Dotyczy: postępowania o udzielenie zamówienia publicznego na zadanie: „**Rozbudowa i dostosowanie budynków Ortopedyczno-Rehabilitacyjnego Szpitala Klinicznego im. Wiktora Degi w Poznaniu**” nr ref. SZP/DT-SREM/31/22

WYJAŚNIENIE TREŚCI SWZ NR 3

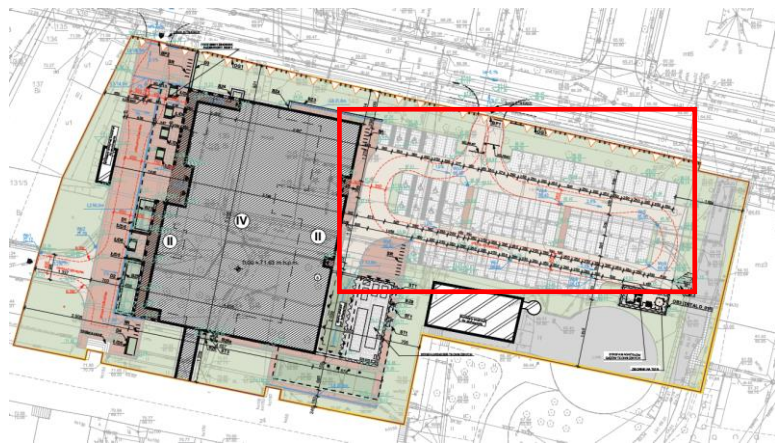
Prosimy o informację, w jakim zakresie należy wykonać zagospodarowanie terenu w celu „zapewnienia komunikacji do budynku”. Czy w zakresie zamówienia (prawo opcji) jest jedynie wykonanie drogie wewnętrznej pożarowej i chodnika zaznaczonego na poniższym rysunku?

Odpowiedź: Zamawiający informuje, że zagospodarowanie terenu w celu „zapewnienia komunikacji do budynku” należy wykonać zgodnie z dokumentacją projektową w celu zapewnienia dopuszczenia i możliwości użytkowania obiektu wg zakresu podstawowego.

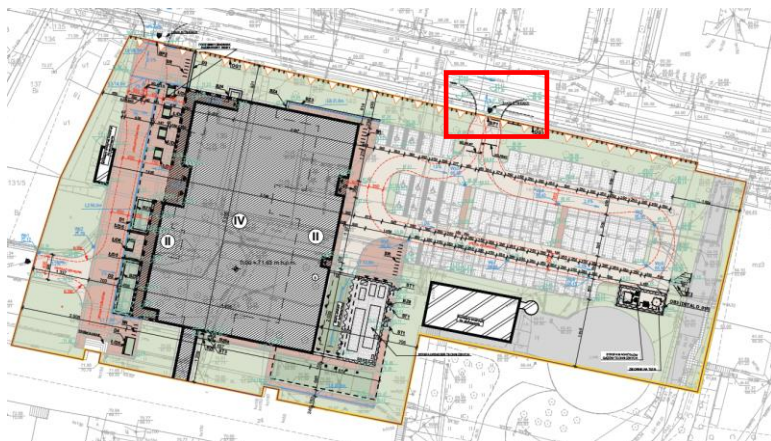
Zwracamy się z uprzejmą prośbą o informacje, czy w ramach zamówienia (prawo opcji) należy wykonać przebudowę zjazdu nr.2 z ulicy Krzyżowej. Jeżeli tak prosimy o udostępnienie pozwolenia na przebudowę zjazdu dla inwestycji objętej przedmiotem zamówienia.

Odpowiedź: W załączeniu Zamawiający udostępnił pozwolenie na przebudowę zjazdu.

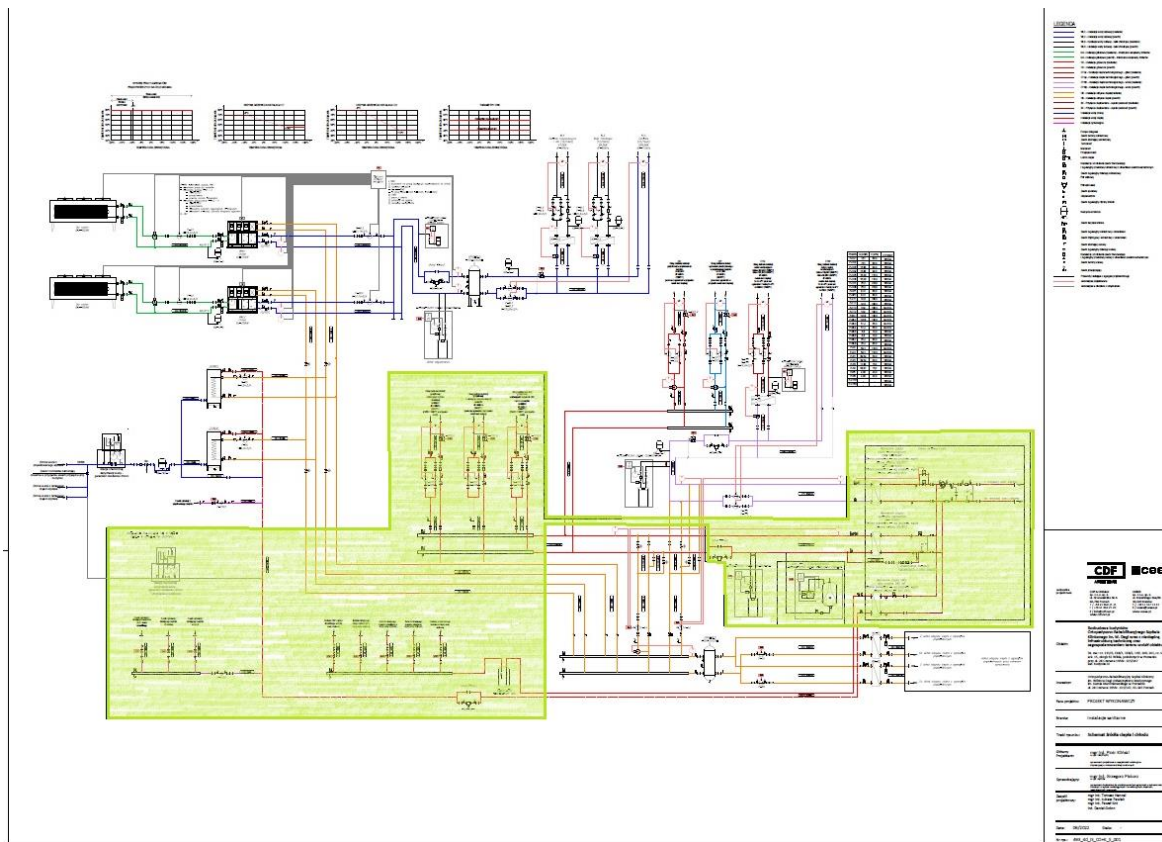
Prosimy o potwierdzenie, że instalacje oznaczone na rysunku 493_40_IS_CO+K_S_001 jako „instalacje znajdujące się w węźle ciepła w istniejącym budynku” są to istniejące urządzenia podlegające zmianie lokalizacji bez wymiany na nowe.

Prosimy o informację, czy przeniesienie węzła ciepłego (w zakresie oznaczonym na schemacie w poprzednim pytaniu) wchodzi w zakres zamówienia?

Odpowiedź: Zamawiający jest obecnie na etapie realizacji projektu i wykonania zmiany lokalizacji węzła ciepłego i jego wykonaniu przez Veolię S.A. – przeniesienie do budynku rehabilitacji w piwnicy. Realizacja będzie polegała na wykonaniu kompaktowego węzła ciepłego, realizacja w tym zakresie obejmie wykonanie rozdzielaczy C.O; C.W.U; C.T.

Odpowiedź: Zamawiający informuje, że przeniesienie węzła nie jest w zakresie opracowania i postępowania. W zakresie postępowania jest dokonanie przyłączy CO CT CWU oraz rozdzielaczy w nowej lokalizacji zgodnie z dokumentacją projektową.
